改善箇所説明図

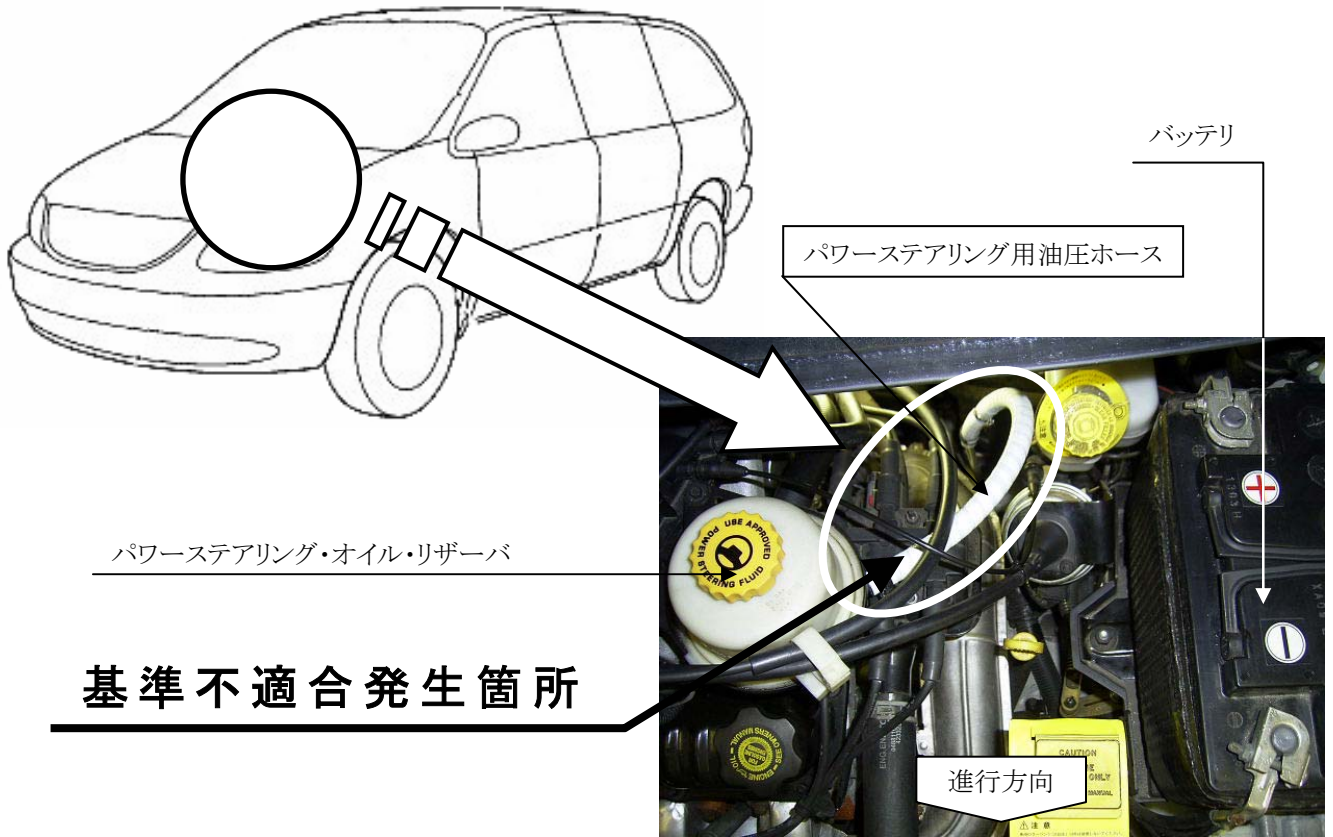
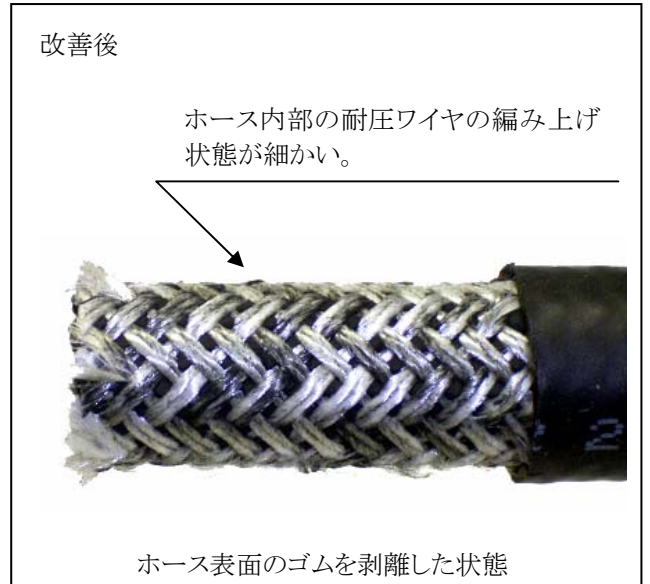
パワーステアリング用油圧ホースの材質が不適切なため、極端な寒冷気候下でエンジン始動を繰り返すと、その際の油圧の急激な上昇により当該ホースの劣化が早期に進行し、ホース内部が損傷することがある。そのため、当該ホースに亀裂が発生し、パワーステアリングオイルが漏れ、最悪の場合、排気管に滴下し、車両火災に至るおそれがある。

改善の内容
全車両、当該ホースを対策品と交換する。

識別： パワーステアリング用油圧ホースに黄色ペイントを塗布する。
